RESOLUCIÓN 0710 No. 0711 - 00143 DE 2024
(12 de febrero de 2024)

"POR LA CUAL SE MODIFICA AUTORIZACION PARA LA OCUPACION DE CAUCE Y APROBACION DE OBRAS HIDRAULICAS OTORGADA ANTERIORMENTE MEDIANTE RESOLUCIÓN 0710 No. 0711 - 001894 DEL 18 DE OCTUBRE DE 2023 A LA SOCIEDAD JARAMILLO MORA CONSTRUCTORA S.A."

RESOLUCIÓN 0710 No. 0711 - 001894 DE 2023

“POR LA CUAL SE OTORGA AUTORIZACIÓN PARA LA OCUPACIÓN DE CAUCE Y APROBACIÓN DE OBRAS HIDRAULICAS A LA SOCIEDAD JARAMILLO MORA CONSTRUCTORA S.A.”

Imagen 12. Obras propuestas para el manejo de las aguas lluvias internas de los lotes 2 y 8.

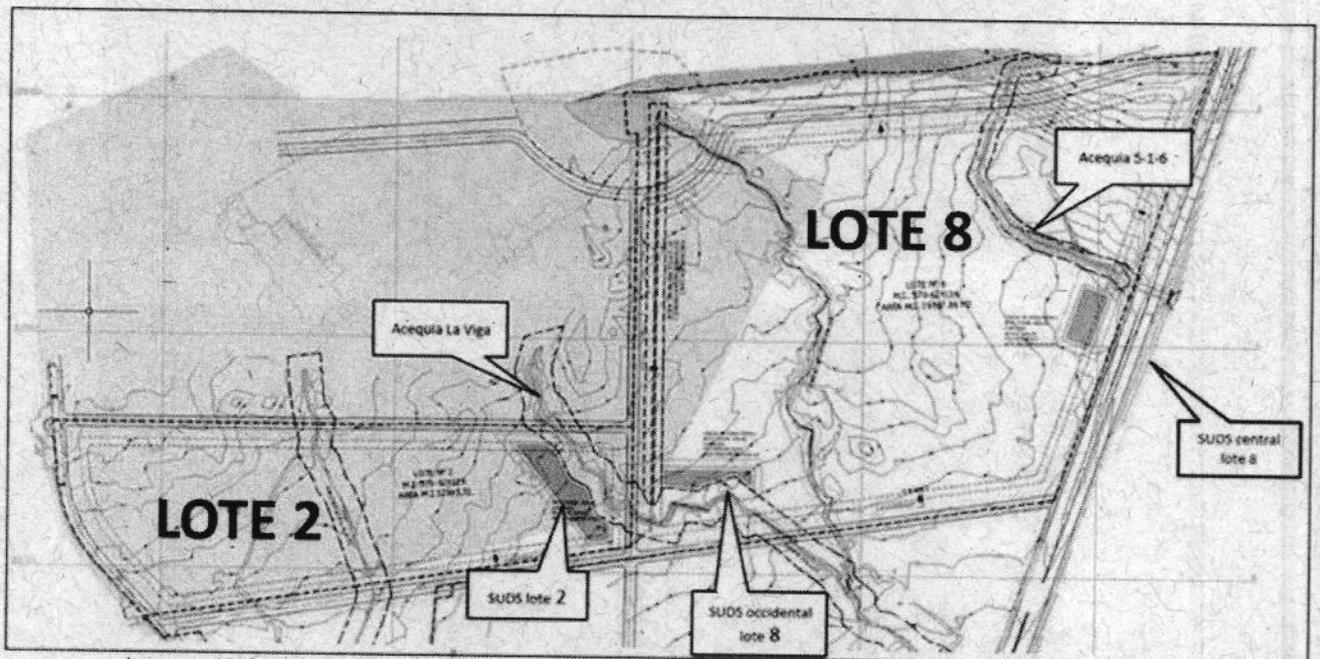
De acuerdo con el análisis hidrológico, plantean las siguientes obras: Obras de regulación de aguas lluvias internas (SUDS), obras para la rectificación de la subderivación 6-2-1-2, obras de manejo de la subderivación 5-1-6, obras de manejo de la Acequia la Viga, obras de manejo de la acequia 6-2-1

Obra de rectificación de cauce subderivación 6-2-1-2 (Lote 8)

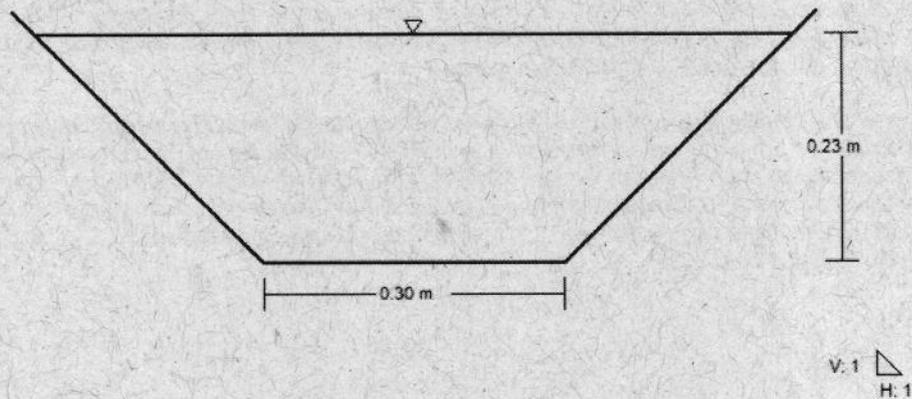
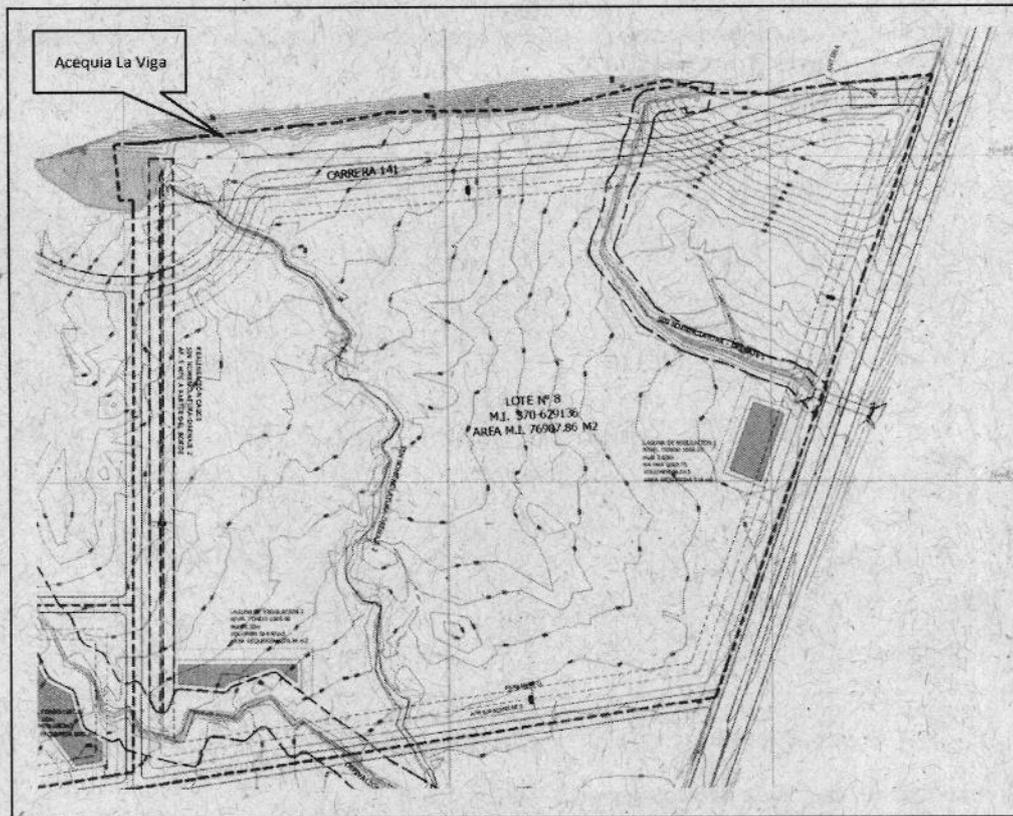
El cauce formado por los excesos de la subderivación 6-2-1-2 en la salida del lago interno de la hacienda Pance, atraviesa el predio en dirección suroriente y la propuesta consiste en un canal paralelo a la calle 11 que va desde la carrera 141 hasta la 142 en una longitud de 247m y descargando en la misma acequia La Viga aproximadamente 134m aguas arriba del sitio donde entrega actualmente

Acorde con el análisis hidrológico realizado a la cuenca de este cauce, el caudal máximo esperado para un periodo de retorno de una vez en 100 años es de $0.18\text{m}^3/\text{s}$ y con base en este caudal se propone un canal de sección en trapezoidal empujado, que inicia en la cota 1010.81 y termina en la cota 1005.50 en la acequia La Viga. La pendiente calculada es de $0.0215\text{m}/\text{m}$. Conforme al análisis hidráulico de estos valores, se determina que un canal con sección de 0.30m en la base y taludes 1 a 1 en ambas márgenes es adecuado, alcanzando para su caudal máximo una profundidad de 0.23m

Obras de manejo de la subderivación 5-1-6 (Lote 8)

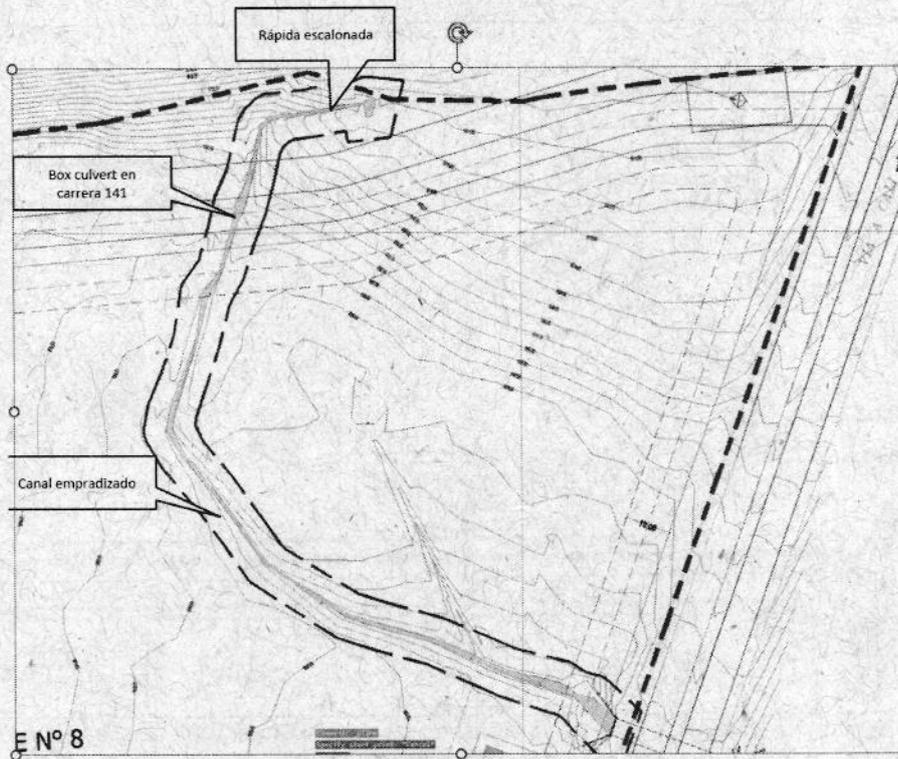
Con el propósito de garantizar la protección del área interna del lote 8, contra inundaciones causadas por desbordamientos de la acequia 5-1-6, es necesario realizar el análisis hidráulico con el caudal correspondiente a un periodo de retomo de una vez en 100 años que es de $5.1\text{m}^3/\text{s}$.

Este cauce ingresa al predio en el extremo nororiental e inicia cruzando la carrera 141 proyectada, por lo cual se hace necesario dimensionar su obra de cruce vial. Con el propósito de no afectar las rasantes, se propone que el cruce vehicular sea conformado por una alcantarilla en cajón o Box culvert, donde su losa superior haga parte de la rasante de la vía.

En la Figura 5-3, se muestran los diferentes tramos, que están conformados por una rápida escalonada en longitud 40m, que inicia en la cota 1010msnm, con pendiente de $0.02\text{m}/\text{m}$ y altura de contrahuellas de 0.40m y longitud de huellas de 5m, seguido hacia aguas abajo por un Box en concreto de 15m de longitud para el cruce de la carrera 141 y posteriormente dos tramos de canal empradizado con longitudes de 120 y 58.68m, este último llegando a la obra de cruce vial de la avenida Cañasgordas.

Obras de manejo de la acequia 6-2-1

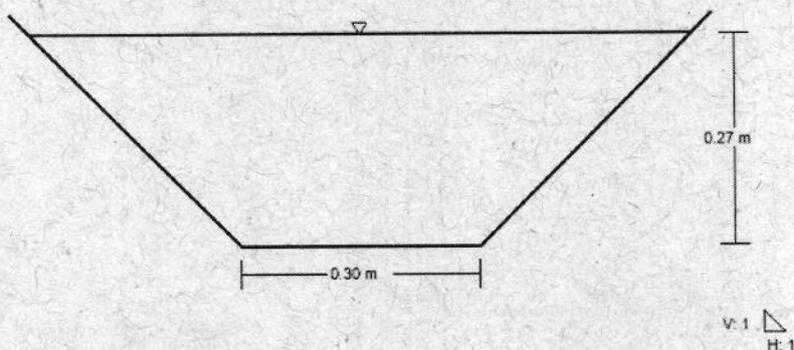
En forma similar a lo indicado para los cauces enunciados anteriormente, se tiene la acequia 6-2-1 la cual a traviesa en sentido norte sur el lote 2 así como las carreras 141 Bis y 142. El caudal calculado para un periodo de retomo de una vez en 100 años es de 0.18m³/s, por lo cual las intervenciones son menores y los cruces viales serán del tamaño mínimo que permita su mantenimiento por lo cual se proponen Box Culvert de 0.80m *0.80m de sección.
